ACTA DE REUNION

ACTA No: 08

LUGAR: Colegio San Francisco de Asis

Comité de Seguimiento de Obra

Plano detalle de entibado

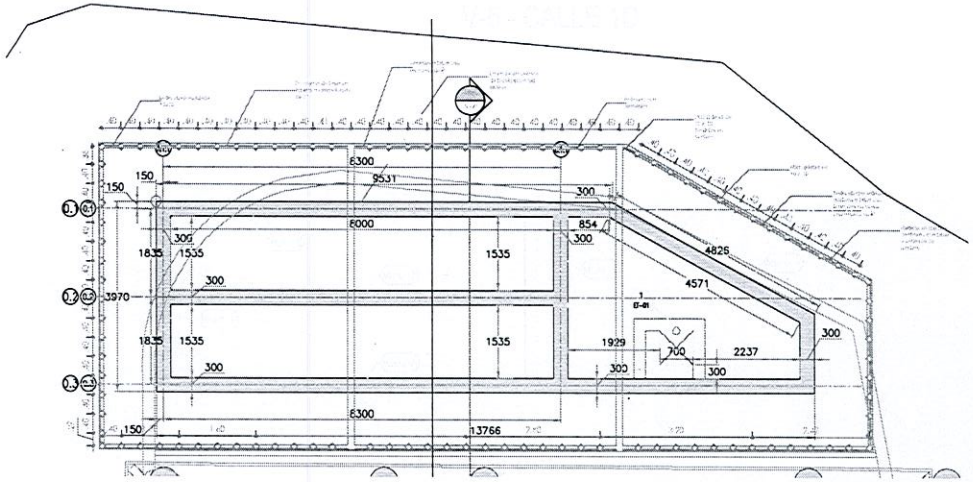
- Estabilizacion tanque de almacenamiento

El Contratista manifiesta que de acuerdo a la entrega y respuesta dada por la Consultoria, no se puede aplicar en el proyecto debido a las dimensiones del tanque.

Por lo tanto, el Contratista propone, hacer la estabilizacion con un entibado metalico el cual debe de garantizar el 20% del incado de los micropilotes acompañado de un anillo de cierre. y liberaderos.

Se programó reunion entre Geotechnistas de Consultoria y Obra el dia 21 de julio de 2022 a las 9am
